**Emne:** Sv: Plan ID 3000-7 - For gjennomlesning for Elina Jøsang Nilsen

Tilbakemelding for planendring 3000-7.

Hei sender Regulerings endring ved 3000-7 – Øygardsvegen, Midtre Eide – endring av delfelt BK4, BK5 og BK6 (plan 3000-7) for gjennomlesning før vi varsler.  
Håper på snarlig tilbakemelding.

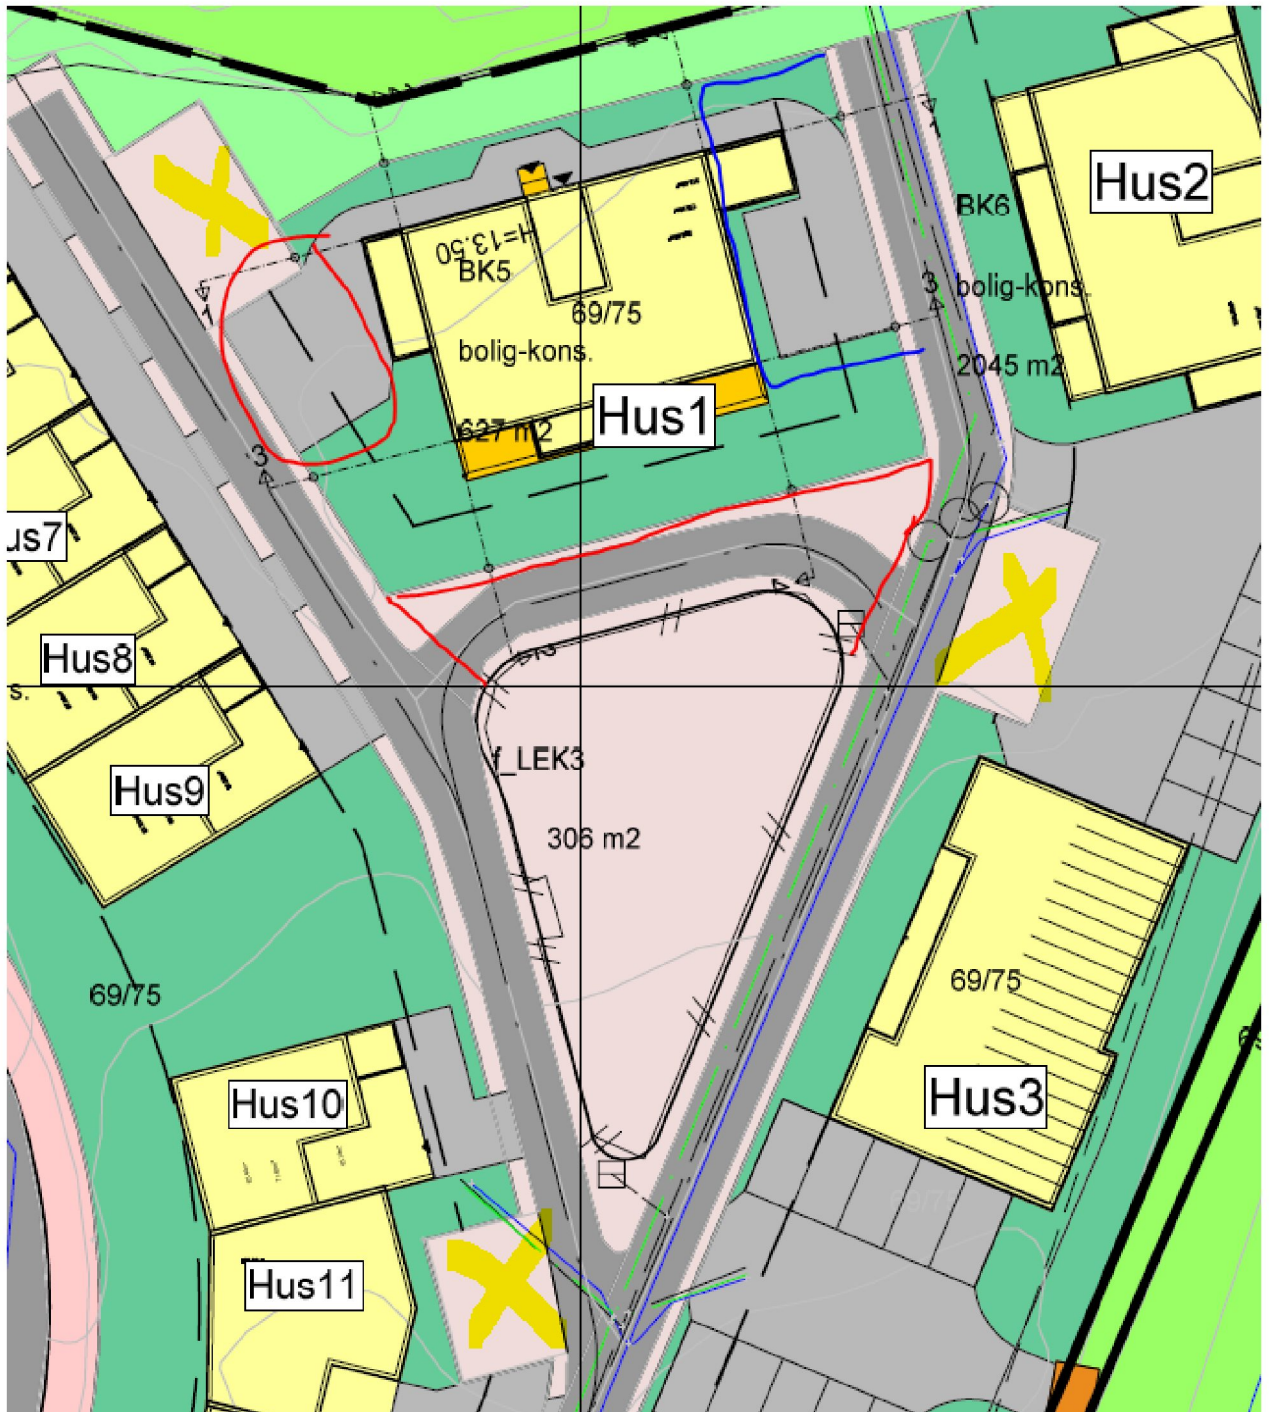
Mulige løsninger: Mulighet for å ha en innkjørsel til BK5-feltet? At arealene mot nordøst, som er undersolt blir parkering (blå i bilde under) og at dere ser på å gjøre røde arealer til felles utearealer og områder kun for gående. Trengs det gjennomkjøring rundt lekeplassen for eksempel? De firkantene på gatetun (gule kryss) har jeg ikke lyktes i å finne hensikten bak,.. Kanskje det kan være fellesareal og opparbeides som park med benker ol? Det får dere ta en vurdering på når dere kommer til byggesøknad og i situasjonsplan og utomhusplanen.
